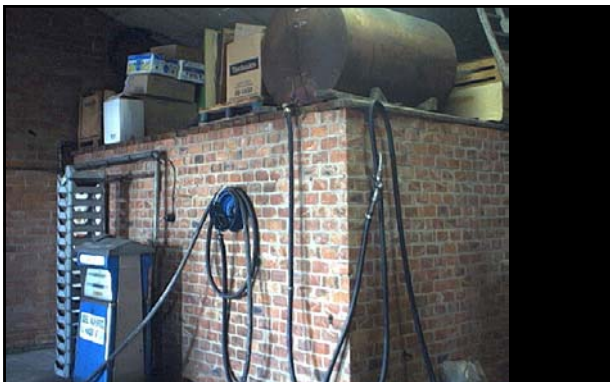
inkuiping te klein

mazout'lek' via ontluchting *

art. 5.17.1.17
overvulbeveiliging

geen tankvloer *

art. 5.17.1.17 verharde
standplaats,
ondoordringbaar,
opvangsysteem ?

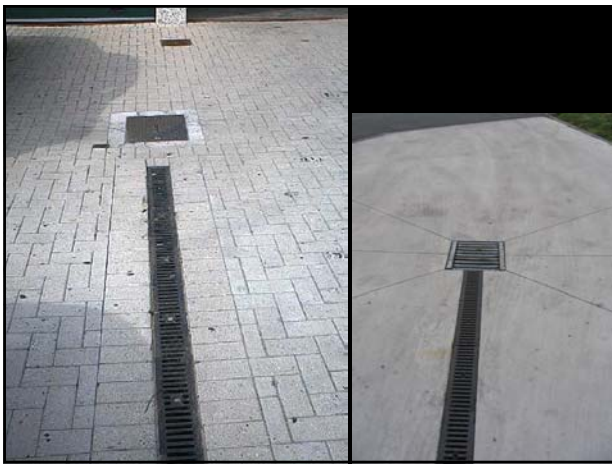
tankvloer niet dicht –
ontluchting ?

1e klasse zonder vergunning
